EL PROGRAMA "INTERCONEXIÓN ECUADOR – PERÚ 500 kV, TRAMO ECUATORIANO" (RG-L1140)

LPI No. BID7-TRANS-001-2024

BOLETÍN DE ACLARACIONES N° 3

ACTA DE RESPUESTAS A LAS PREGUNTAS Y/O ACLARACIONES

➤ **ACLARACIÓN Y/O PREGUNTA 117**

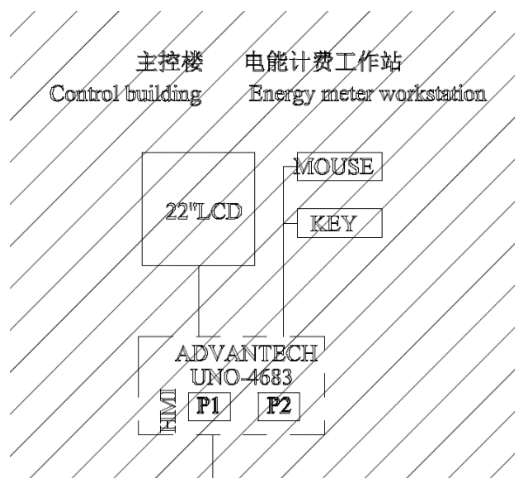
Estimados miembros de la comisión técnica, se solicita cordialmente aclarar si el personal de CELEC va a estar presente en la fabricación de los equipos primarios.

Para la subestación Chorrillos, CELEC EP – Transelectric indica que en el documento de la Sección VI. Requisitos de las Obras, ESPECIFICACIONES PARTICULARES LOTE 1 – SUBESTACIÓN PASAJE 500/230 kV Y AMPLIACIÓN SUBESTACIÓN CHORRILLOS 500 kV, LOTE 1: <https://celecloud.celec.gob.ec/s/bDPeAmC9QiHCMYL> “IEP-SE-E-INF-0458-523-02-001-A 6.3. Detalle de las especificaciones técnicas generales Ampliación Subestación Chorrillos”, numeral 4. PRUEBAS, CONTROLES, E INSPECCIONES, 4.1.1 Consideraciones generales, literal d) Convocatoria, se indica “El Contratante confirmará a El Contratista, en el momento oportuno, antes de la fecha de inspección, los nombres de los profesionales delegados a ellas.”, por lo tanto, de ser el caso CELEC EP – Transelectric confirmará oportunamente la presencia en la fabricación de los equipos primarios.
